島根原子力発電所2号機  
新規制基準への適合性確認審査の状況について

平成27年11月5日  
中国電力株式会社

# 審査の全体像

# 宍道断層に係る更なる追加地質調査の結果を報告しました

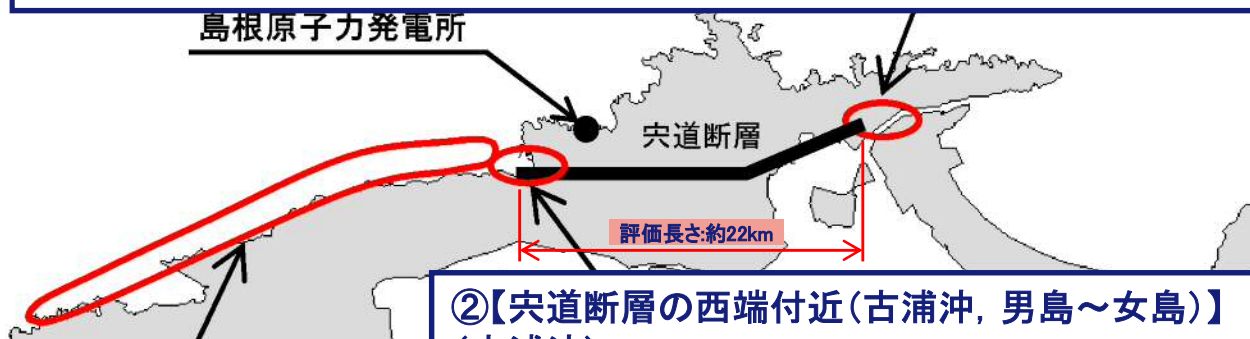
当社は、原子力規制委員会の現地調査(平成27年2月)等での指摘事項を踏まえ、宍道断層の両端部付近において、更なる追加地質調査を実施していましたが、調査の結果、宍道断層の東端、西端の評価は妥当であると考えられることを改めて説明しました。(第63回目審査会合)

この度(10月29,30日)再度、現地調査が行われ、宍道断層の西端付近の調査状況について確認いただきました。

## ①【宍道断層の東端付近(下宇部尾東, 森山)】

- ・ボーリング調査の結果、北東の谷に向かう断層は認められない。
- ・はぎ取り調査の結果、地質分布に不連続はなく断層は認められない。
- ・**ボーリング調査の結果、貫入岩及び貫入境界付近に、貫入後の断層活動は認められない。**

- ・露頭観察、ボーリング、トレンチ調査等の結果、断層に後期更新世以降の活動は認められない。

## ②【宍道断層の西端付近(古浦沖, 男島~女島)】

- ・音波探査、海底面調査等の結果、海陸境界付近に断層は認められない。

- ・地表地質踏査、ボーリング調査等の結果、断層は認められない。
- ・**女島地点における追加ボーリングの結果、文献断層に対応する断層は認められない。**

- ・音波探査の結果、断層活動を示唆する反射面は確認されない。
